Auszug aus dem Sitzungsbuch der Stadt Penzberg

Sitzung des Bau-, Mobilitäts- und Umweltausschusses am 12.03.2024

6.	3. Änderung des Bebauungsplans „Birkenstraße West“: Billigung nach öffentlicher Auslegung und Beschluss zur erneuten öffentlichen Auslegung	3/055/2024
-----------	--	-------------------

Auszug Antragsplan mit Sichteintrag Sockel (Doppellinie)

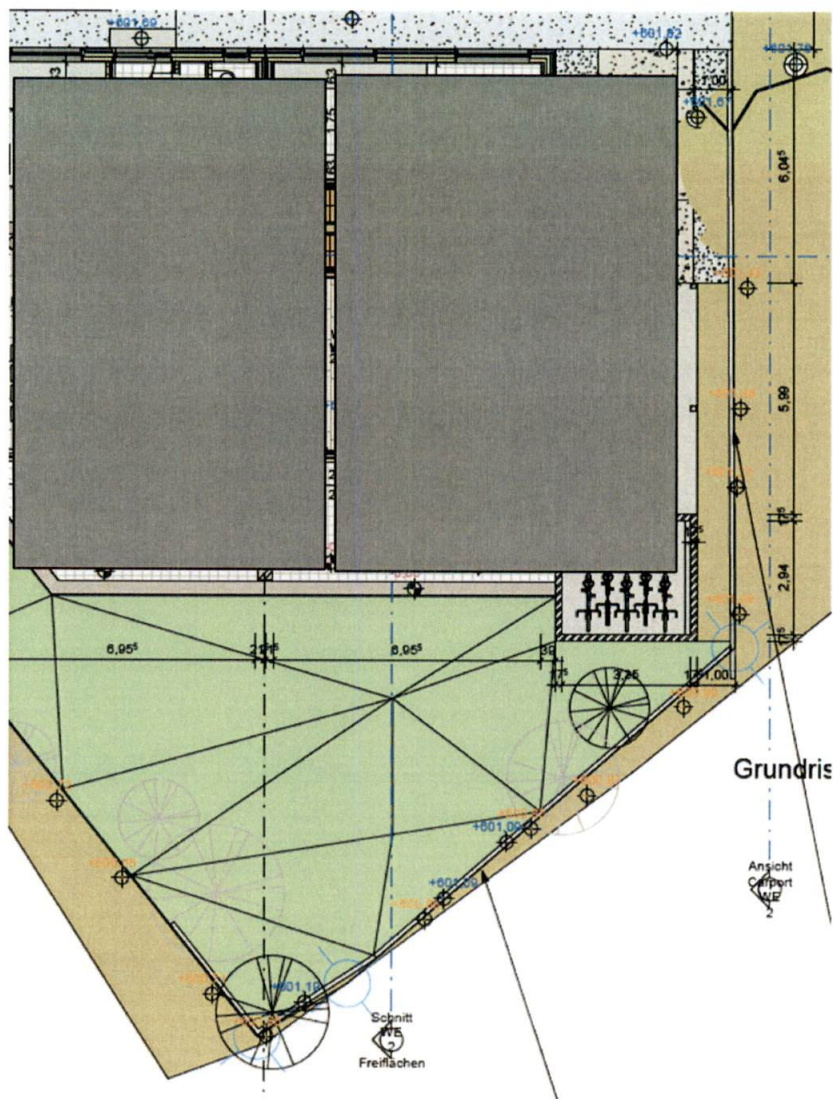
Der Anlieger An den Eichen 38 und 38 a führt aus, dass durch die bestehende Höhenlage ihres Grundstücks zur geplanten und realisierten Höhenlage der östlich vor ihrem Grundstück gelegenen Erschließungsflächen (Straße und öffentlicher Weg) sog. „Wildes Wasser“ aus den östlich vor dem Grundstück gelegenen öffentlichen Erschließungsflächen auf ihr Grundstück fließt

- und so ihr Grundstück in diesem Bereich überflutet
- sowie in diesem Zuge auch - je nach Jahreszeit und Witterung – ein mit Tausalz versetztes Schmelzwasser die Vegetation und die belebte Bodenzone auf ihrem Grundstück schädigt.

Der Anlieger An den Eichen 38 und 38 a bittet um Änderung des Bebauungsplans mit dem Planungsziel, an der Grenze ihres Grundstücks zu den öffentlichen Flächen hin eine Abgrenzung in Form eines Sockels (z. B. Leistenstein oder Bordstein) errichten zu dürfen.

Die vom Anlieger An den Eichen 38 und 38 a gewünschte Höhe des Sockels beträgt maximal 0,15 m über OK der anliegenden öffentlichen Straßenverkehrsfläche sowie maximal 0,40 m über OK Bestandsgelände im Bereich des anliegenden öffentlichen Fuß- und Radwegs bzw. in einem Teilbereich der angrenzenden städtischen Grünfläche.

Der Verlauf des Sockels ist hier im Antragsplan als Doppellinie dargestellt.

Nach Inaugenscheinnahme und Abstimmung im Bauamt besteht tatsächlich die Gefahr, dass „Wildes Wasser“ bzw. ggf. ein mit Tausalz versetztes „Wildes Wasser“ in die Gartenfläche des Grundstücks des Anliegers An den Eichen 38 und 38a gelangen kann.

Um hier Abhilfe zu schaffen, soll die Errichtung eines Sockels befürwortet werden.

Um jedoch die Schwelle für durchwandernde Kleintiere nicht unnötig hoch zu errichten, soll die

Sockelhöhe auf max. 0,10 m über OK öffentliche Straßenverkehrsfläche bzw. öffentlicher Fuß- und Radweg begrenzt werden.

Im Bereich der anliegenden städtischen Grünfläche soll kein Sockel zugelassen werden.

Für den o. a. Bereich des Grundstücks Flurnummer 1176/20, An den Eichen 38 und 38 a – entlang der öffentlichen Straßenverkehrsfläche bzw. des öffentlichen Fuß- und Radwegs – ist die Errichtung eines Sockels mit der Höhe von maximal 0,10 m über OK der öffentlichen Verkehrsflächen – gemessen an der Grenze zum Privatgrundstück – zulässig.

Bei der Errichtung von Einfriedungen sind ab OK Sockel 10 cm freizuhalten, um die Durchlässigkeit für Kleintiere zu gewährleisten.

Die Lage des Sockels ist durch Sichteintrag mit Planzeichen in den Plan zur Bebauungsplanänderung festzusetzen.
